**Oggetto:** [ID 2235] Parere regionale ex art. 63 L.R. 10/2010 nell'ambito del procedimento di VIA statale PNIEC, relativo al progetto di Realizzazione di un impianto per la produzione di energia elettrica da fonte rinnovabile eolica, costituito da 6 aerogeneratori, per una potenza eolica complessiva di 43,2 MW, nel comune di Montalto di Castro (VT) e opere connesse anche nel comune di Manciano (GR), proposto da Sorgenia Renewables S.r.l - **Contributo tecnico istruttorio.**

**1. OGGETTO:** [ID 2235] Parere regionale ex art. 63 L.R. 10/2010 nell'ambito del procedimento di VIA statale PNIEC, relativo al progetto di Realizzazione di un impianto per la produzione di energia elettrica da fonte rinnovabile eolica, costituito da 6 aerogeneratori, per una potenza eolica complessiva di 43,2 MW.

**Proponente:** Sorgenia Renewables S.r.l

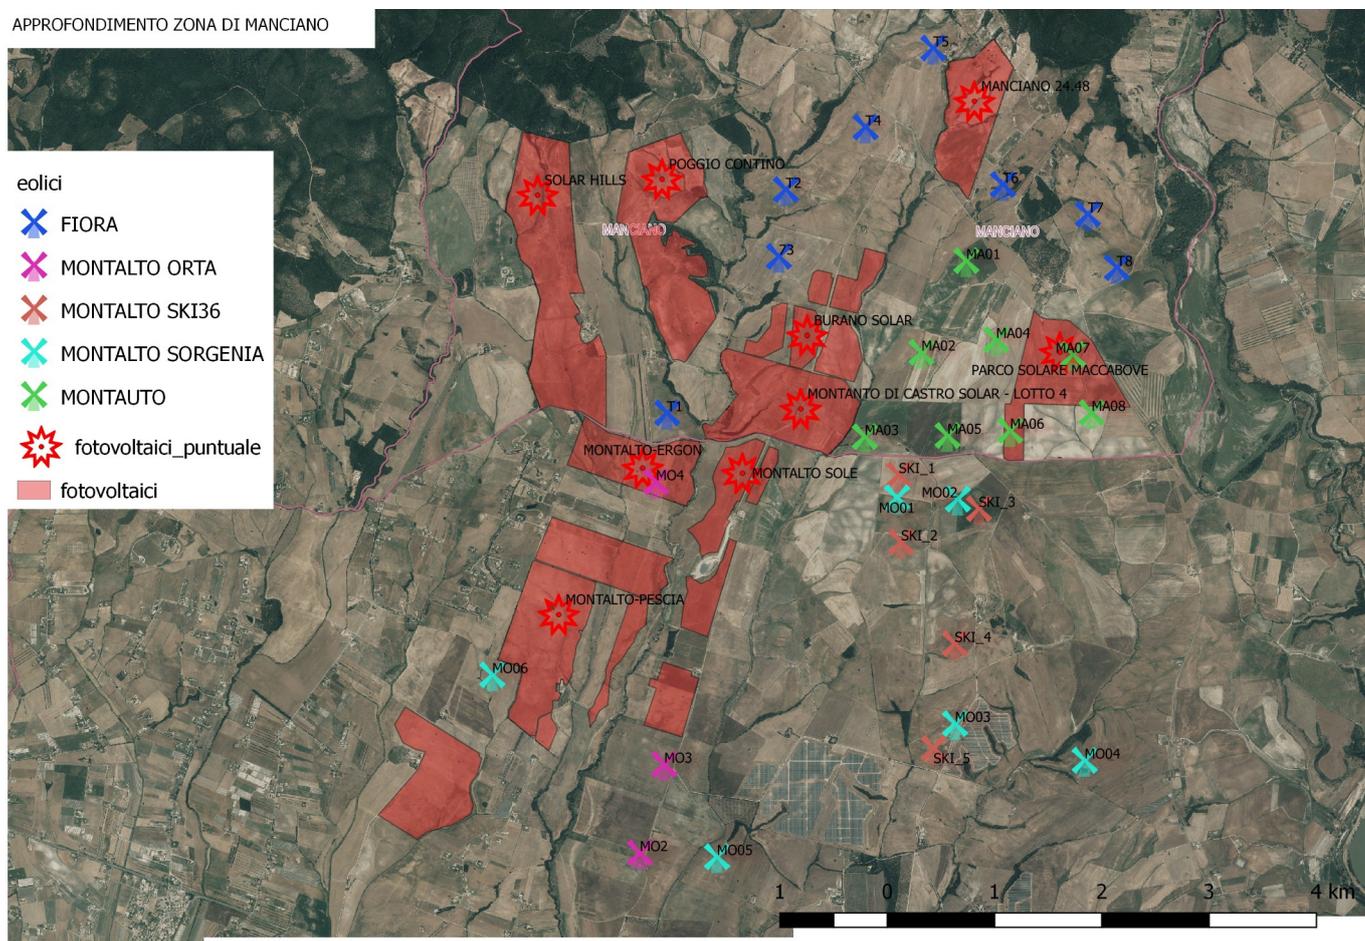
Del resto non avendo analizzato adeguatamente gli effetti cumulativi indotti, si ritiene che non si analizzi coerentemente l'impatto paesaggistico della trasformazione in atto del paesaggio rurale della Maremma, e non considerando che nel raggio di 10km dall'area di intervento, a cavallo tra la Regione Toscana e Regione Lazio, nei Comuni di Manciano e Montalto di Castro (VT) e Canino si rilevano, per quanto a conoscenza, i seguenti impianti di produzione di energia da fonti rinnovabili:

- 33 impianti fotovoltaici in esercizio;
- 6 impianti agrivoltaici autorizzati;
- 7 impianti fotovoltaici autorizzati;
- 7 impianti agrivoltaici in itinere;
- 5 impianti fotovoltaici in itinere;
- 1 impianto eolico in esercizio;
- 5 impianti eolici in itinere.

Tale elenco potrebbe essere parziale visto il rapido susseguirsi di richieste.

Si riporta un estratto di una tavola su ortofoto che riporta alcuni di questi impianti e dalla quale emerge evidente che è in atto una trasformazione del paesaggio determinata dalla polarizzazione di impianti da energie rinnovabili sul territorio del sud della Toscana e Lazio settentrionale, che comporta un mutamento dell'uso del territorio e conseguentemente una deconnotazione di un paesaggio rurale di valore che il PIT-PPR riconosce e tutela (Nodo degli agroecosistemi per la seconda invariante strutturale e art. 11 della Disciplina di piano, relativo alla quarta invariante strutturale).

- 4) approfondita analisi della trasformazione della percezione della natura agricola del paesaggio a seminativi caratteristico della Maremma meridionale, attraverso un'analisi degli effetti indotti dagli impianti di energie rinnovabili già realizzati o in corso di realizzazione, includendo anche i fotovoltaici a terra, rappresentati in una forma areale che corrisponda agli ettari che saranno occupati. Tale analisi dovrà essere eseguita in linea con quanto previsto dall'Elaborato 1b del PIT/PPR;
